INTERVENTORÍA ESTUDIOS DE PATOLOGÍA Y REHABILITACIÓN DE PUENTES SUMAPAZ

Luego de haber revisado el documento de la ingeniería Patricia Díaz sobre los estudios de patología, diseño y propuesta para la rehabilitación de los puentes enumerados así; 1. Puente Colgante Peatonal, Tito L=45m, 2. Puente Vehicular La Unión L=21.50m, 3. Puente Taquegrande L=13m, localizados en el municipio de Sumapaz-Bogotá D.C., describo, a continuación conceptos y/o comentarios relacionados con el estudio para la intervención de los puentes.

La interventoría, realiza el siguiente esquema donde se ubica las afectaciones patológicas puntuales, al puente que deben ser intervenidas.

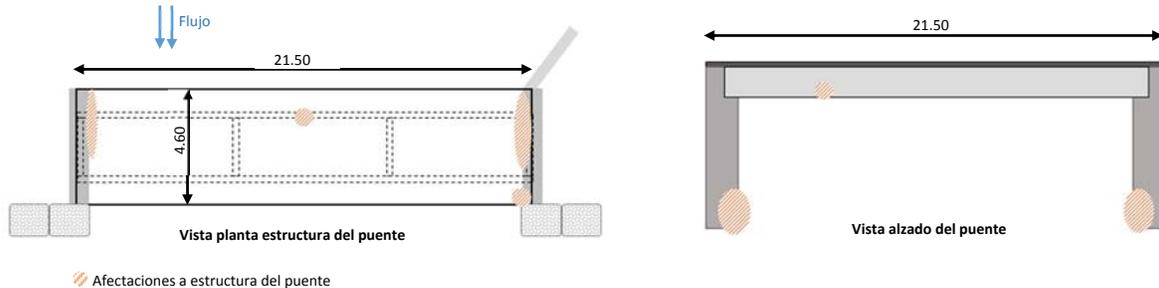
- 1.1. El cable $\varnothing 1 \frac{1}{4}$ " (cuerda superior del puente) están en óptimas condiciones y en servicio, soportando carga muerta de 27tn.

- 1.2. Los pendolones de varillas A-37 $\varnothing \frac{1}{2}$ " cuyas conexiones soldadas (empalmes para proyectar longitud) algunas no tienen el traslapeo requerido (traslapeo mínimo 30cm) y la conexión soldada no cumple (La soldadura debe ser electrodo tipo WIZ 918 G clasificación E 9018 G o equivalente. Fuente: AWS A 5.5). Por lo tanto los pendolones deben sustituirse conforme plantea el contratista en el plano de rehabilitación; cambio del material del pendolón de varilla A-37, a Cable AA $\varnothing \frac{1}{2}$ "

- 1.3. A las pruebas de tintas penetrantes realizados a spot; tres (3) pruebas a las conexiones soldadas de camillas de la plataforma del tablero margen izquierda, (pág. 72 y 74), *hace falta el soporte; certificado de calificación del personal quien realizo la prueba, como lo establece el Título F, F.2.1.4.4.3, y la descripción en la norma AWS D1.1*

- 1.4. La cuantía de acero en los elementos de concreto, según las fichas del resultado de scanner ferrosacan citados en las páginas 62 y 63 del estudio patológico del puente; están cumpliendo. Sin embargo estas fichas con relación al **recubrimiento** del acero en los elementos: VIGA INFERIOR FUNDACIÓN COSTADO DERECHO Y VIGA SUPERIOR COSTADO IZQUIERDO, no están cumpliendo. *Por lo tanto Es necesario que el consultor describa la propuesta para el recubrimiento que le hace falta a los elementos citados.*

- 1.5. Referente a la resistencia del concreto a la compresión de los diversos elementos de la estructura de apoyo (estribos) del puente, el consultor realiza ensayos a la estructura mediante esclerómetro conforme a norma NTC 3692-95, INV-E 413, informando los resultados en la tabla 13, pág. 78, del estudio patológico del puente, y; según la tabla algunos elementos no están cumpliendo, con la resistencia comparativa y requerida en la NTC 5551. Sin embargo, según la descripción de la norma NSR-10 CAPÍTULO C.20 — EVALUACIÓN DE LA RESISTENCIA DE ESTRUCTURAS EXISTENTES es conveniente que el consultor evalué la resistencia del conjunto del sistema estructural como unidad, (elementos de apoyo margen izquierda) que conforman las muestras: E1, E2, E3, E4, E5 y E6. Y; si la seguridad estructural permanece en duda, realizar prueba de carga de acuerdo con norma NSR-10 C.5.6.5.5. Lo cual significa: la estructura de apoyo del pórtico está en servicio cuya capacidad de carga transmitida por las cuerdas superiores hacia el muerto se encuentran estables y el pórtico no ha sufrido asentamientos ni desviación en su verticalidad. Ahora considerando que la losa de concreto del puente será demolida y sustituida por losa en madera, (según propuesta de rehabilitación), la estructura de apoyo del pórtico podría calificarse como estable. De allí la importancia de evaluar la resistencia del concreto según la norma NSR-10 CAPÍTULO C.20. *En el caso de realizar la evaluación y los resultados sean negativos, es conveniente que el consultor presente una propuesta para el reforzamiento de aquellos elementos que no están cumpliendo con la resistencia requerida.*

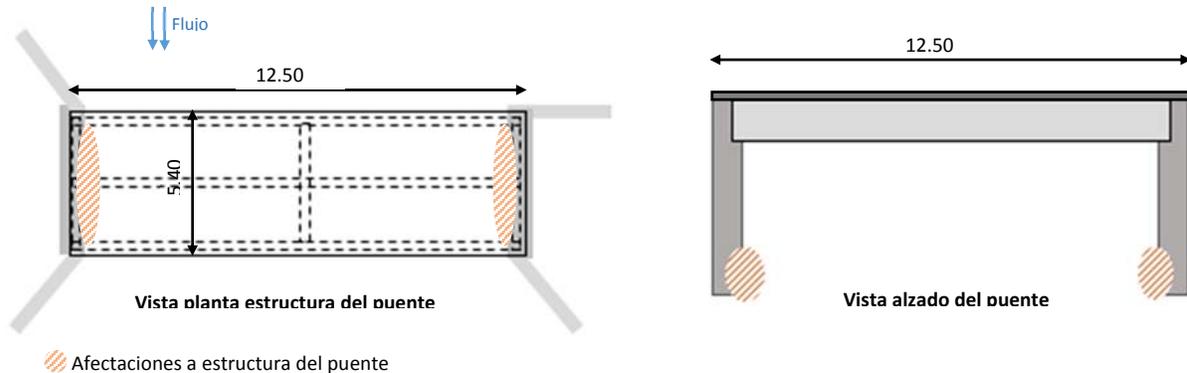
7. El consultor recomienda: Se debe realizar una limpieza ver Art 650 pag 24. Sandblasting (SSPC - SP3). en la placa del puente y rehabilitarla con una carpeta en concreto, diseño que debe estar acorde con el uso y trafico determinado por Invias y la norma de diseño de puentes LRFD-CCP-14 (Transcripción nuestra).

Obsev. El art 650 pag 24 del Invias, trata sobre estructuras en acero. Y el Sandblasting (SSPC - SP3), corresponde a manual de limpieza de metales, por lo tanto las recomendaciones no aplican para rehabilitar carpeta de concreto.
